泊発電所3号炉

基準津波に関するコメント回答

(地震に伴う津波と地震以外の要因に伴う津波の組合せ)

令和5年10月20日
北海道電力株式会社

ピークが重ならない例

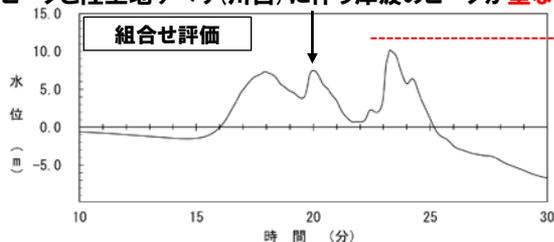
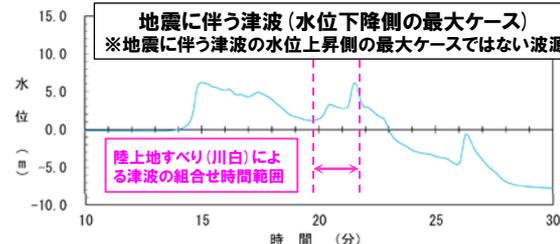
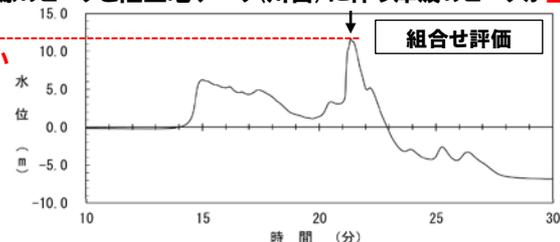
- 地震に伴う津波と陸上地すべり (川白) に伴う津波の組合せ評価※¹においては、先行サイトの実績も踏まえ、泊発電所においても地震に伴う津波の最大ケース※²と陸上地すべり (川白) の組合せ評価を実施した (令和4年9月16日審査会合説明)。
- しかし、地震に伴う津波の最大ケースではない波源 (水位下降側で選定された波源) と陸上地すべり (川白) に伴う津波の組合せ評価結果が水位上昇側の最大ケースとなる「波源の入れ替わり」が生じたケースが多くあった。
- 「波源の入れ替わり」は、泊発電所の波源の特徴により生じたものである。
- 具体的には、以下の違い (「ピークが重なるかどうか」) により、「波源の入れ替わり」が生じた。
 - 地震に伴う津波の水位上昇側の最大ケースとして選定された波源のピークと陸上地すべり (川白) に伴う津波のピークは重ならなかった。
 - 一方、地震に伴う津波の水位下降側の最大ケースとして選定された波源のピークと陸上地すべり (川白) に伴う津波のピークは重なった。

地震に伴う津波の水位上昇側の最大ケースとして選定された波源のピークと陸上地すべり (川白) に伴う津波のピークが重ならない

地震に伴う津波の水位下降側の最大ケースとして選定された波源のピークと陸上地すべり (川白) に伴う津波のピークが重なる

- 以上を踏まえると、地震に伴う津波と陸上地すべり (川白) に伴う津波の組合せ評価を検討するに当たっては、地震に伴う津波の最大ケースではない波源であっても、そのピークが陸上地すべり (川白) に伴う津波のピークと重なると組合せ評価の水位が高くなることも考慮する必要があることを確認した。

水位上昇側に関する評価項目

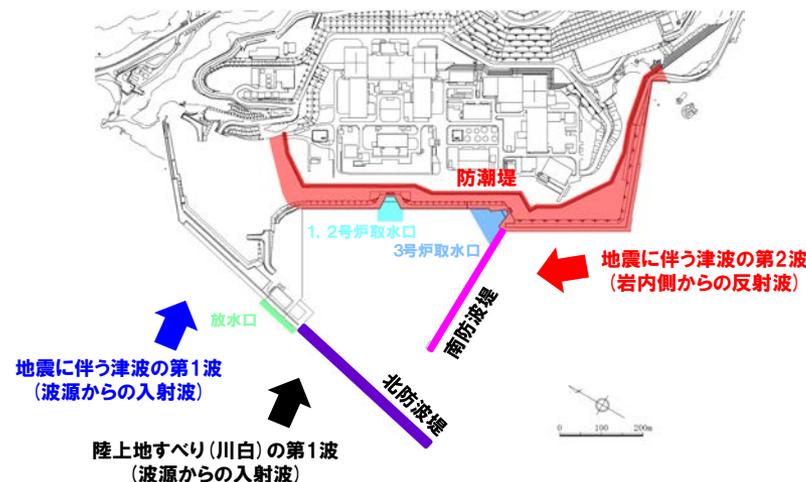
- 「敷地に対して大きな影響を及ぼす波源」は、以下の考えにより、地形モデル毎の最大ケースを選定する。
 - 泊発電所の特徴（様々な方向から津波が伝播する）より、防波堤の損傷の有無によって水位に及ぼす影響が異なり、地形モデル毎に各評価項目の最大ケースとして選定される波源が異なる。
 - 基準津波の策定後に実施する施設（津波防護施設、浸水防止設備など）への影響評価においては、評価値の大きい波源を選定することが、安全側の評価となるため、地形モデル毎の最大ケースを「敷地に対して大きな影響を及ぼす波源」に選定する。
- 上記の考え方の整理にあたり、先行サイトでの評価（地形モデル毎の最大ケースを基準津波に選定している例がある）も参考にした。

- ・健全地形モデル（北防波堤あり-南防波堤あり）
- ・防波堤の損傷を考慮した地形モデル①（北防波堤なし-南防波堤なし）
- ・防波堤の損傷を考慮した地形モデル②（北防波堤あり-南防波堤なし）
- ・防波堤の損傷を考慮した地形モデル③（北防波堤なし-南防波堤あり）

⑥ 組合せ評価(2/4) 考察(地震に伴う津波の第2波(東移動))

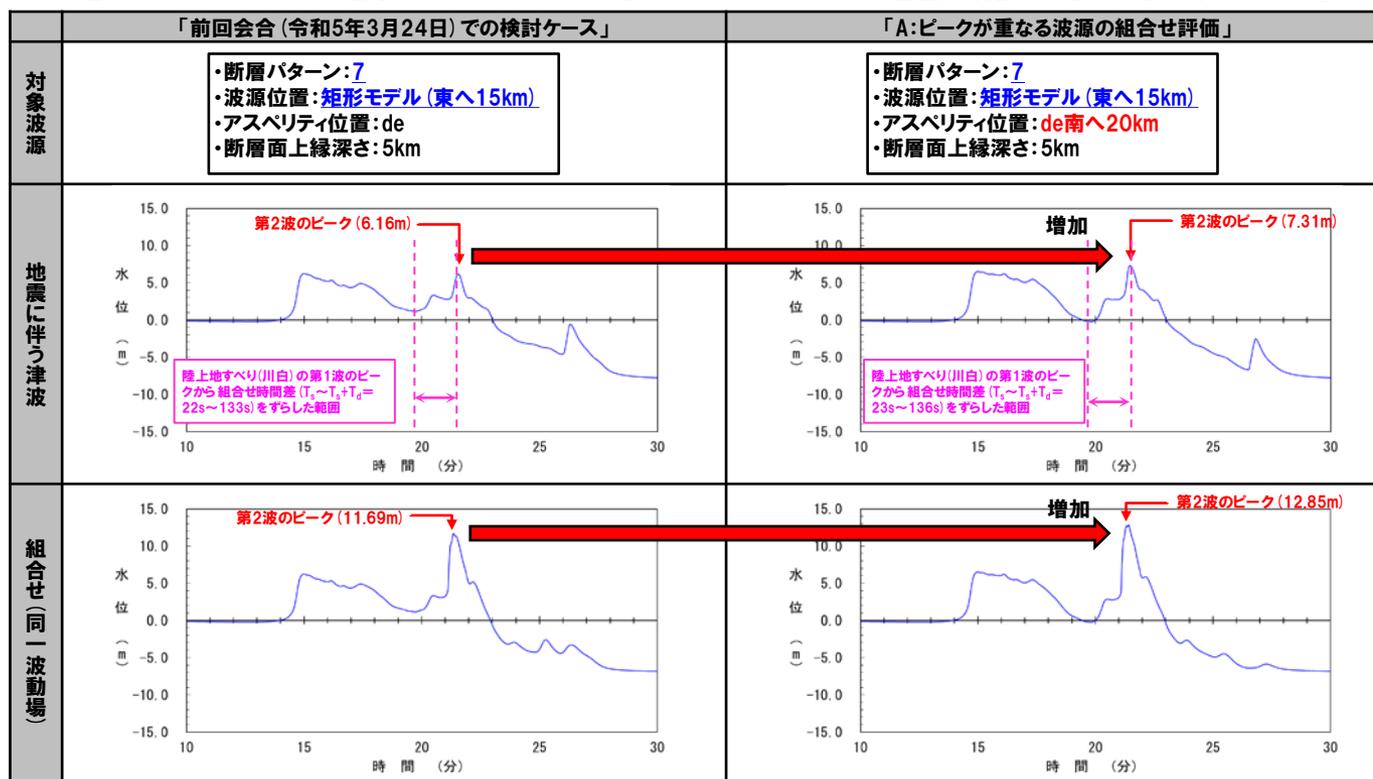
○「A:ピークが重なる波源の組合せ評価」の結果、「陸上地すべり(川白)の第1波と地震に伴う津波の第2波のピークが重なる波源」かつ「地震に伴う津波の第2波のピークの水位の高い波源」として、以下の波源を選定した。

➢ 断層パターン7の「アスペリティ位置」の変動を考慮した波源

津波の伝播状況(1/2) 地震に伴う津波の第2波と陸上地すべり(川白)の第2波の組合せ(同一波動場)

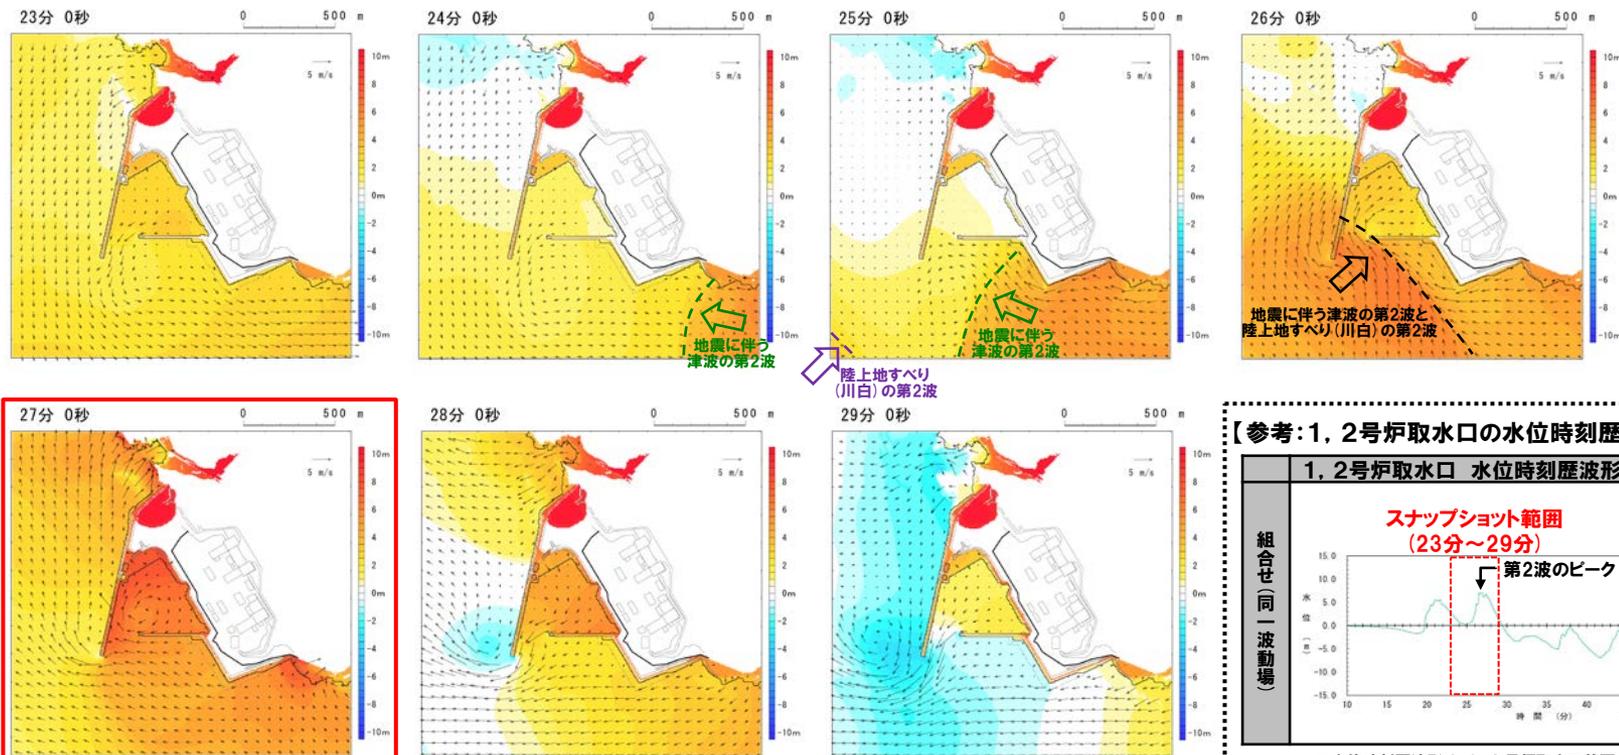
○地震に伴う津波(右記の波源)の第2波と陸上地すべり(川白)の第2波との組合せ(同一波動場)の伝播状況(23分~29分)を確認し、地震に伴う津波の第2波と陸上地すべり(川白)の第2波は、敷地標高(T.P.+10m)に対して水位が低く、防潮堤前面(上昇側)に対して水位の影響が小さいことを確認した。

津波の伝播状況(2/2) 地震に伴う津波の第4波と陸上地すべり(川白)の第4波の組合せ(同一波動場)

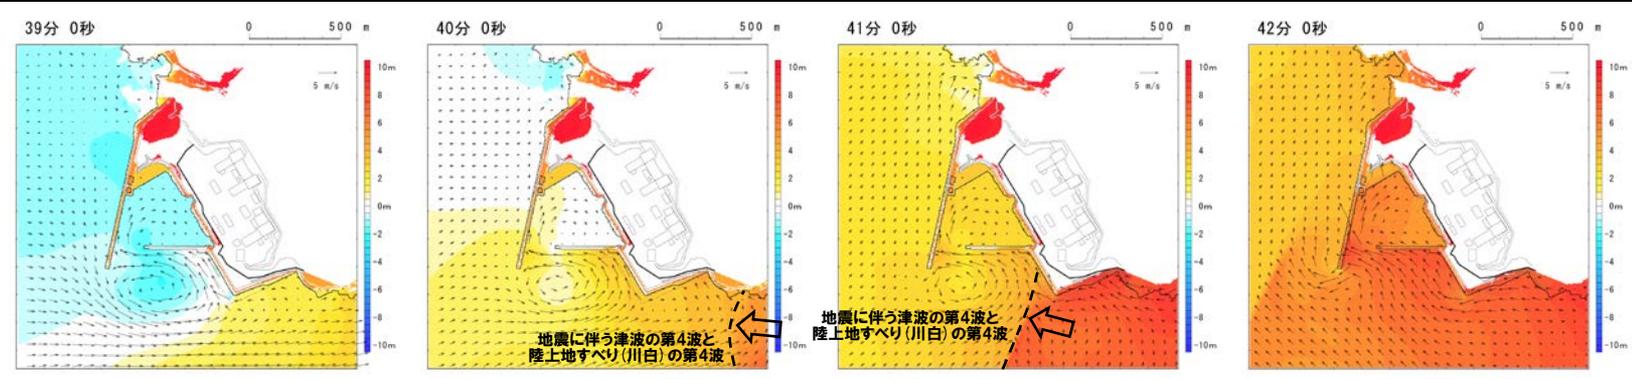
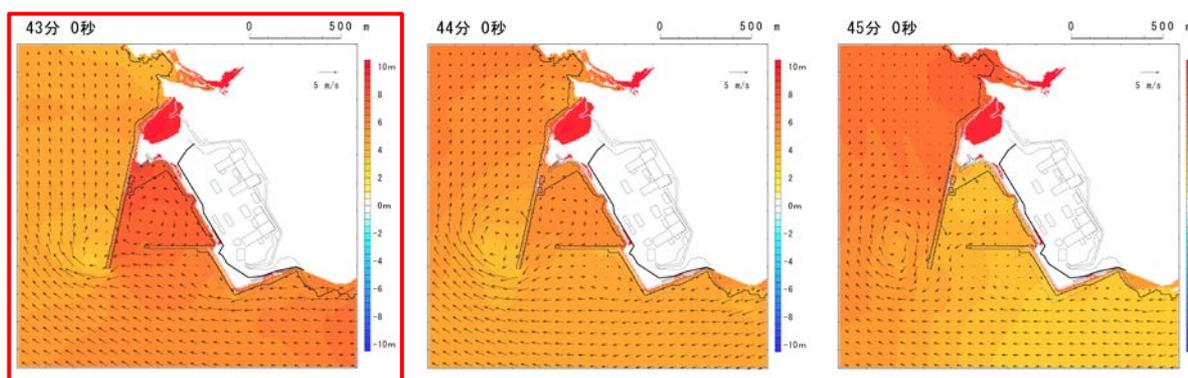
○地震に伴う津波(右記の波源)の第4波と陸上地すべり(川白)の第4波との組合せ(同一波動場)の伝播状況(39分~45分)を確認し、地震に伴う津波の第4波と陸上地すべり(川白)の第4波は、敷地標高(T.P.+10m)に対して水位が低く、防潮堤前面(上昇側)に対して水位の影響が小さいことを確認した。
